VKPC 95898

Boletim Técnico – Março de 2011

EVOLUÇÃO DE DESENHO DE EQUIPAMENTO ORIGINAL/SKF
VKPC 95872 substituído por VKPC 95898

OE #: HYUNDAI / KIA 25100 2B000 substituído pelo 25100-2B700.

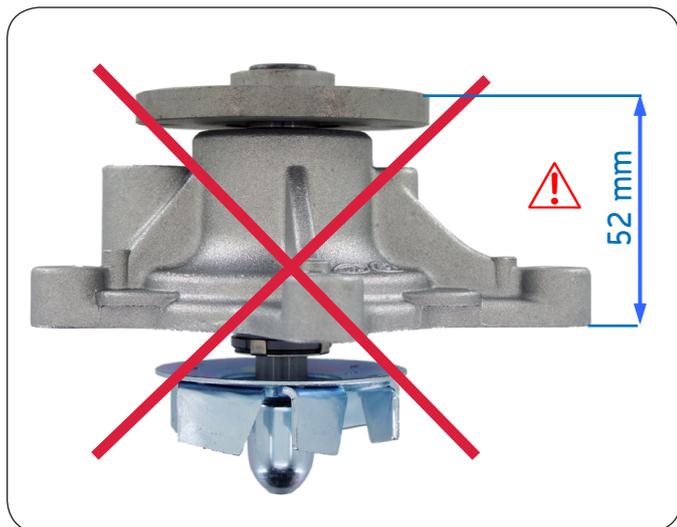
O Fabricante de Equipamento Original da HYUNDAI alterou o desenho da bomba de água nos modelos mais antigos.

A HYUNDAI deixou de fornecer a bomba de água antiga, equivalente à VKPC 95872 que era utilizada nos modelos de 2000-2006. A HYUNDAI recomenda a substituição da bomba de água antiga pela bomba com novo desenho + instalação da nova polia, para garantir que é mantido o alinhamento correcto da correia e da instalação.

Para seguir as especificações dos fabricantes de automóveis, a SKF oferece a bomba de água equivalente com a polia para poder abranger os modelos antigos, conforme as instruções da Hyundai.

DESENHO DA POLIA NOVA

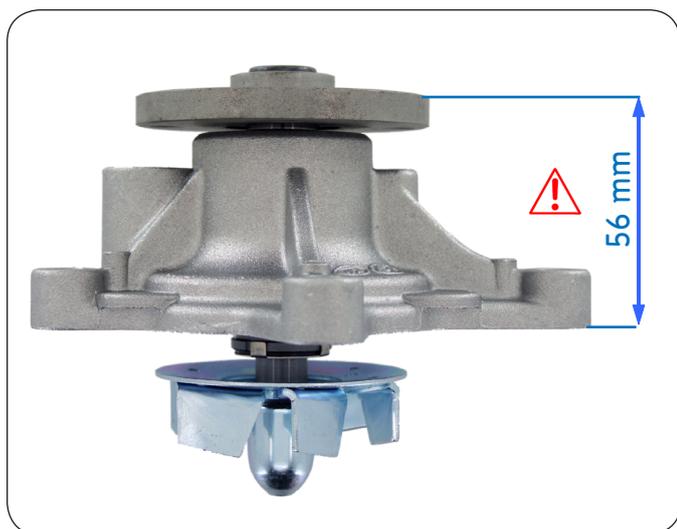
A nova polia é necessária para manter o alinhamento correcto da correia.
